契約の変更につき議決を求めることについて  
(旧産業廃棄物最終処分場二次対策工事)

平成25年度第RD-3号旧産業廃棄物最終処分場二次対策工事

図-2 平面図

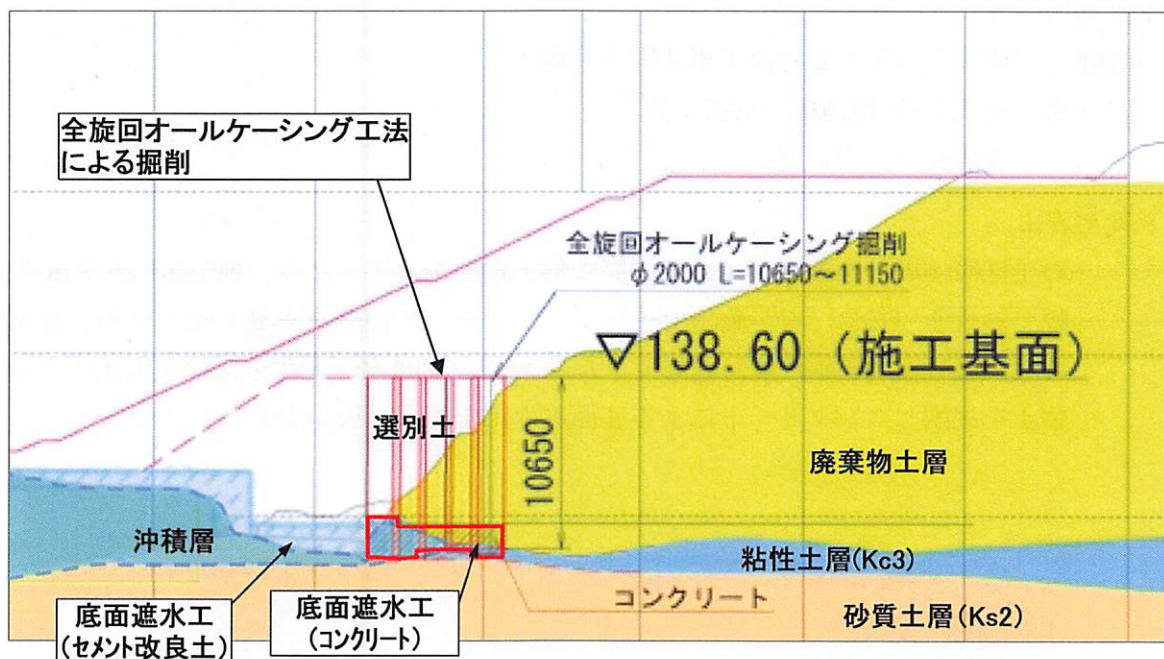
- ・ D工区東側の計画掘削ラインでの廃棄物土掘削が完了したが、掘削面に約9m程度の幅で粘性土(Kc3)層が確認できなかった。そこで調査を実施したところ、掘削法面の奥に粘性土(Kc3)層が確認できたため、全旋回オールケーシング工法による廃棄物土を掘削しコンクリートによる底面遮水工を行う必要が生じた。
